Хвостовое хозяйство Ковдорского ГОКа. Реконструкция**ПРОЕКТНАЯ ДОКУМЕНТАЦИЯ****Раздел 3. Архитектурные решения****5102-19025-П-01-АР****Том 3**

Разрешение	Обозначение	5102-19025-П-01-АР
83/22	Наименование объекта строительства	Хвостовое хозяйство Ковдорского ГОКа. Реконструкция Том 3
Основание для внесения изменений:		Протокол № 18-06-31 еженедельного совещания по вопросам ПИР КГОК от 26 ноября 2021 года

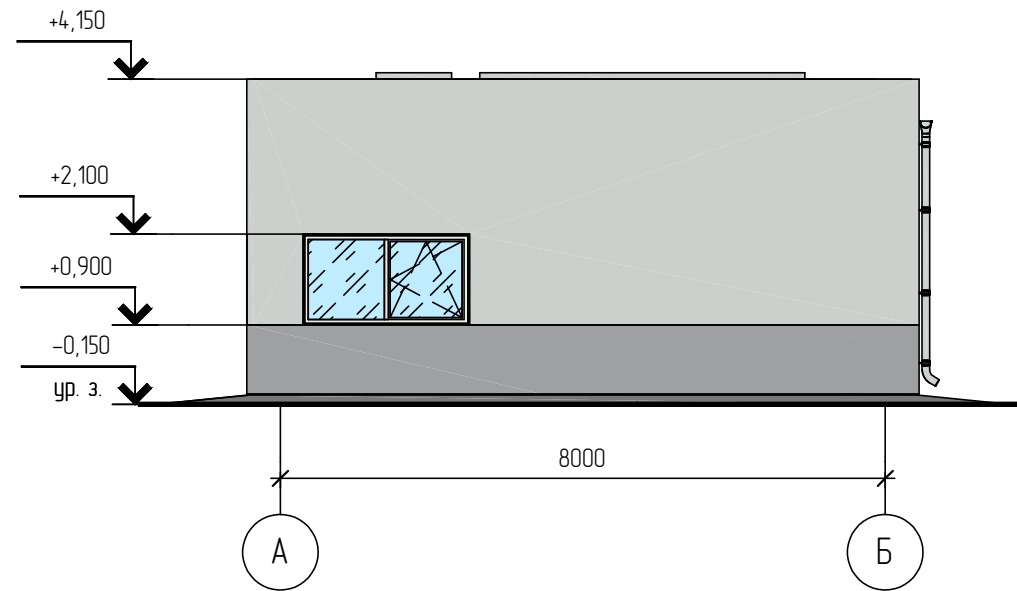
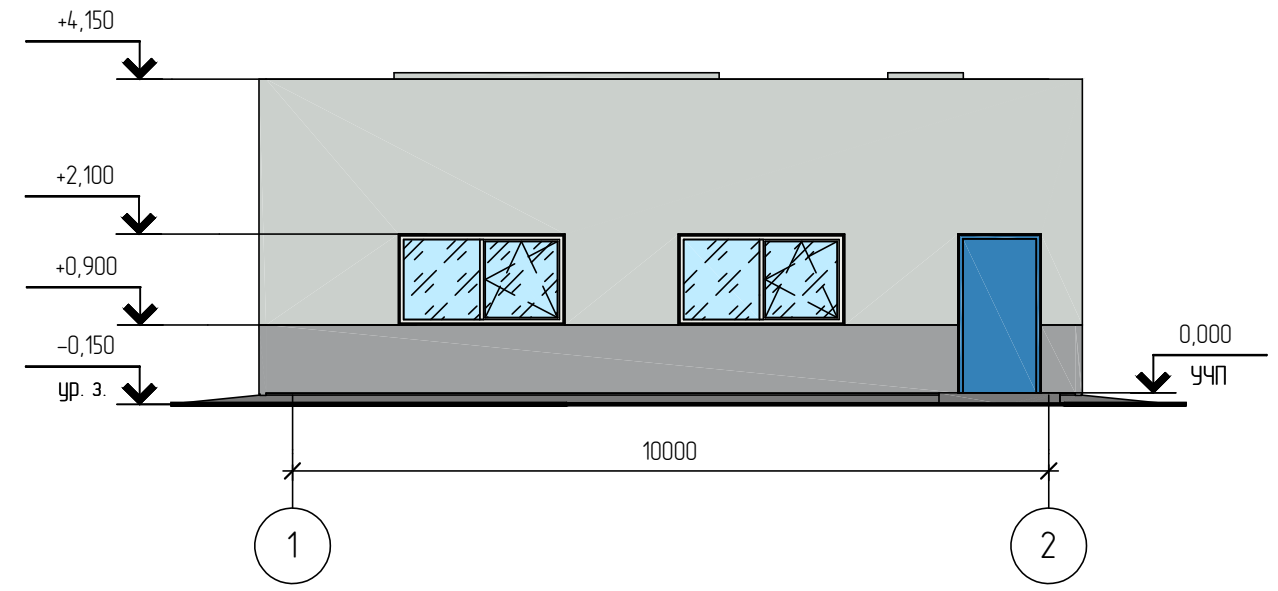
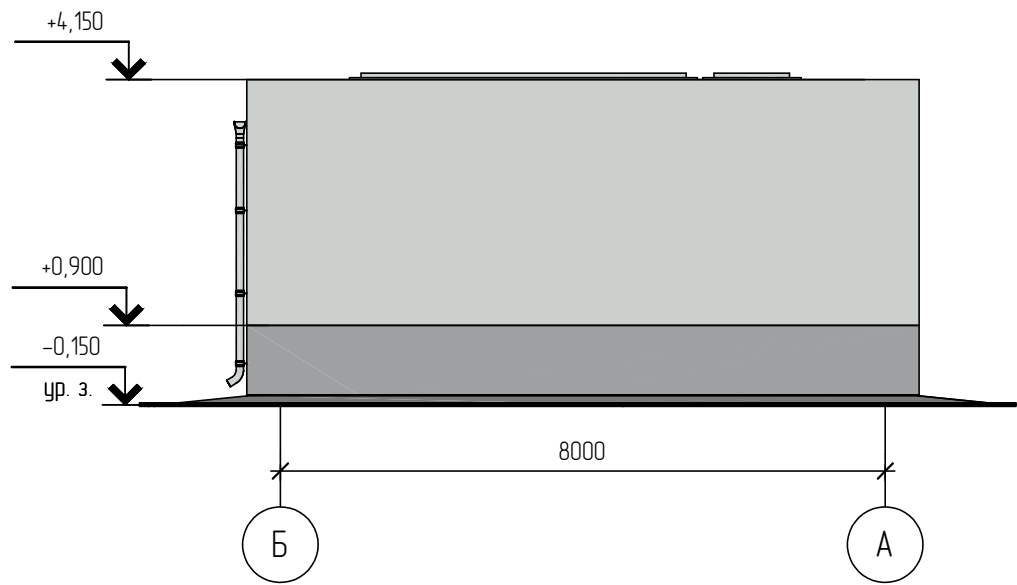
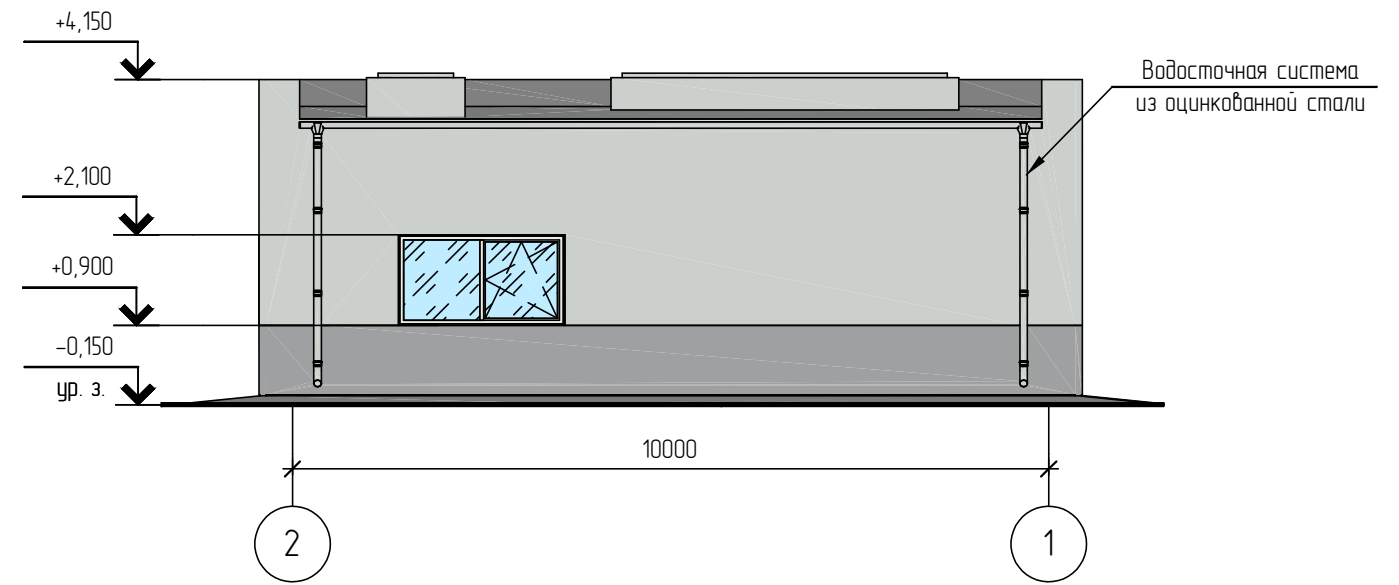
2	Замена листа. Чертежи выполнены в цветном варианте вместо черно-белого. Откорректированы отметки оконных проемов. Откорректирована отметка верха парапета	1	
		5102-19025-П-01-АР-053.15.01		
	1	Замена листа. Чертежи выполнены в цветном варианте вместо черно-белого. Откорректирована отметка верха парапета. На фасаде 2-1 добавлена система организованного водоотвода с кровли	1
